**Verslag huishoudelijke elektrische installatie op laagspanning en zeer lage spanning****Algemeen:**

Referentie: 007-20260330-02	Datum controle: 30/03/2026
Keurder: 007

Eigenaar:	EAN-code: Onbekend
Adres installatie: Oude Truierbaan 18, 3840 - Borgloon	Nummer teller(s): 28735323
	Distributienetbeheerder installatie: Fluvius
Datum uitvoering installatie:	<input checked="" type="checkbox"/> Vóór 01/10/1981 <input type="checkbox"/> Tussen 01/10/1981 en 01/06/2020 <input type="checkbox"/> Vanaf 01/06/2020
Type:	<input checked="" type="checkbox"/> Wooneenheid <input type="checkbox"/> Niet-huishoudelijk <input type="checkbox"/> PV <input type="checkbox"/> Batterij <input type="checkbox"/> Laadpaal

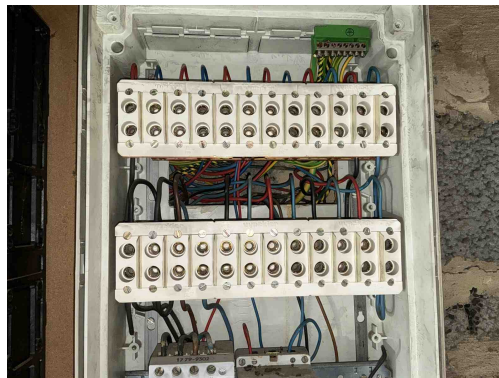
B17 - De voedingsspanning is niet op elk bord vermeld (Boek 1: 3.1.3.3).

B29 - Het elektrisch verdeelbord in een huishoudelijke ruimte is niet voorzien van een deur (Boek1: 5.3.5.1).

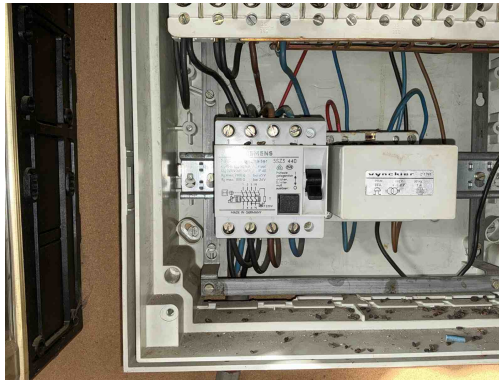
B30 - De houder van de beveiliging in een huishoudelijke ruimte is niet voorzien van aangepaste kalibreerelementen (Boek1: 5.3.5.5).

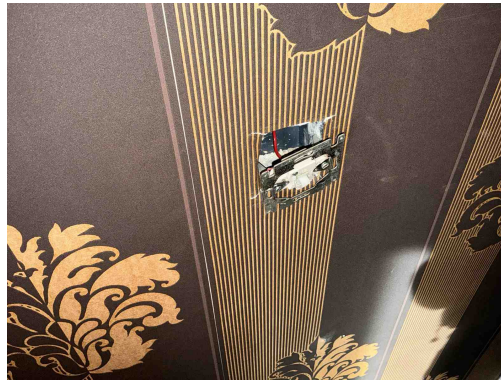
D04 - De hoofddifferentieelstroominrichting is niet verzegelbaar (Boek 1: 4.2.4.3).

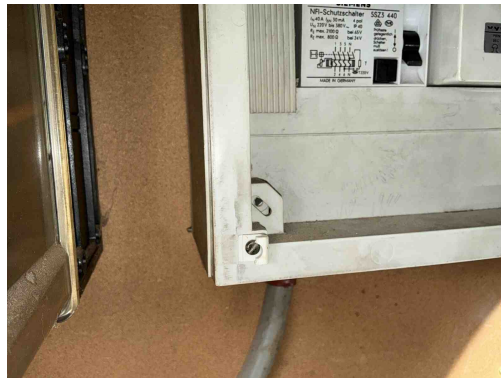
T21 - Het elektrisch materieel is niet geplaatst volgens de voorschriften van de fabrikant/ regels van goed vakmanschap . (Boek 1: 1.4.1.3)

Opmerking: Oa Ophangvijzen

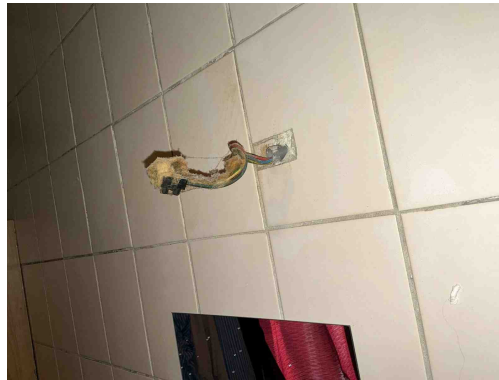
T23 - Het elektrisch materiaal is beschadigd. (Boek 1: 1.4.1.3).

Opmerking: Oa verdeelbord

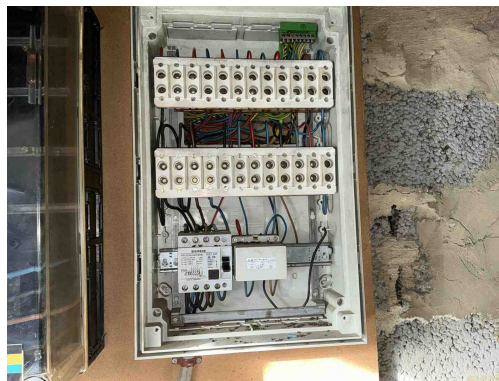
C35 - Er zijn doorverbindingen gemaakt met lusterklemmen; er kon niet aangetoond worden dat deze klemmen geschikt zijn voor de aanwezige spanning, stroom en draadsectie en dat ze "CE" zijn (Boek 1: 1.4.2.1.).

Opmerking: Oa badkamer
